**Dodatek č. 1
ke smlouvě o dílo č. OMSŘI/24/24341**

na zhotovení stavby
**„Speciální základní škola a střední škola Svitavy –
Modernizace sociálního zázemí a úpravy vytápění“**

Smluvní strany uzavřely dne 21. 11. 2024 smlouvu o dílo č. OMSŘI/24/24341 na zhotovení stavby „Speciální základní škola a střední škola Svitavy – Modernizace sociálního zázemí a úpravy vytápění“. Předmětem dodatku č. 1 smlouvy jsou změny v rozsahu bourání, provedení nové stropní konstrukce a odpočty neprováděných prací.

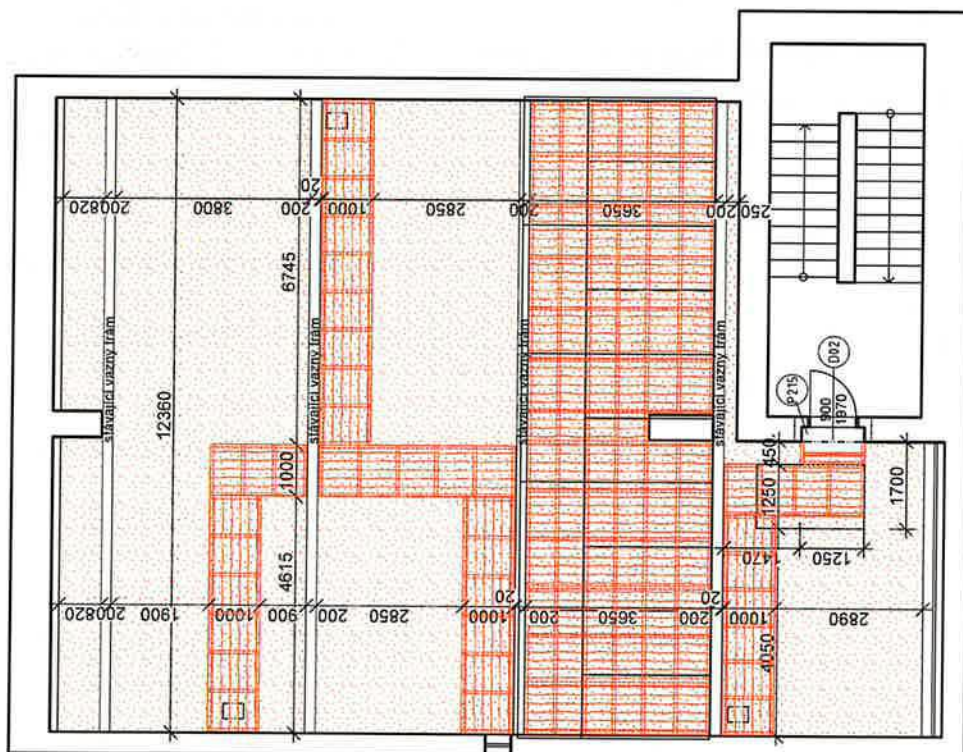
ZMĚNOVÝ LIST		číslo ZL 03
Zhotovitel:	DOLESTAV SY s.r.o., Hlavní 413/17a, Lačnov, 568 02 Svitavy	
Změnový list vystavil:	Ing.Ivo Hejduk, technický dozor investora	
Datum:	3.února 2025	
Podepsaní zmocněnci potvrzují v souladu se Smlouvou o dílo tuto změnu rozsahu díla: Předmětem změnového listu je změna velikosti pochůzných ploch v půdním prostoru. V průběhu provádění prací bylo zjištěno, že skutečná poloha vazných trámů na půdě je jiná, než je uvedeno v projektové dokumentaci. Z tohoto důvodu je navrženo změnit umístění a velikost pochůzných ploch, dle skutečnosti zjištěné na místě. Pochůzná plocha je z hoblovaných prken na dřevěného roštu a se zateplením minerální vatou. Předmětem změnového listu jsou méněpráce s odpočtem 8,70m² plochy. Přílohou ZL je půdorys půdy se zákresem skutečné výměry pochůzných ploch. Změna naplňuje podmínky odst.4 § 222 Zákona o zadávání veřejných zakázek 134/2016 Sb. Změna nemění celkovou povahu veřejné zakázky a její hodnota je výrazně nižší než 15% původní hodnoty veřejné zakázky.

Číslo	Název	Základ pro sníženou DPH	Základ pro základní DPH	DPH celkem	Cena celkem	%
1	Speciální ZŠ a SŠ Svitavy	0,00	-23 161,53	-4 863,92	-28 025,45	100
3Z	Zateplení půda- méně práce	0,00	-23 873,96	-5 013,53	-28 887,49	103
3Z/1	Zateplení půda vícepráce	0,00	712,43	149,61	862,04	-3
Celkem za stavbu		0,00	-23 161,53	-4 863,92	-28 025,45	100

Popis rozpočtu: 3Z - Zateplení půda- méně práce

Popis rozpočtu: 3Z/1 - Zateplení půda vícepráce

- ZATEPLENÍ STROPU - SKLADA S13 (165,5m2)**
- HOBLOVANÁ PRKNA (NA SRAŽ) KLADENÉ A KOTVENÉ NA ROŠT, tl. 25 mm (76,2 m2)**
- DŘEVĚNÝ NOSNÝ ROŠT POD PODLAHU A LÁVKY Z TRAMKŮ 60/140 mm, celková délka 255,6 m**
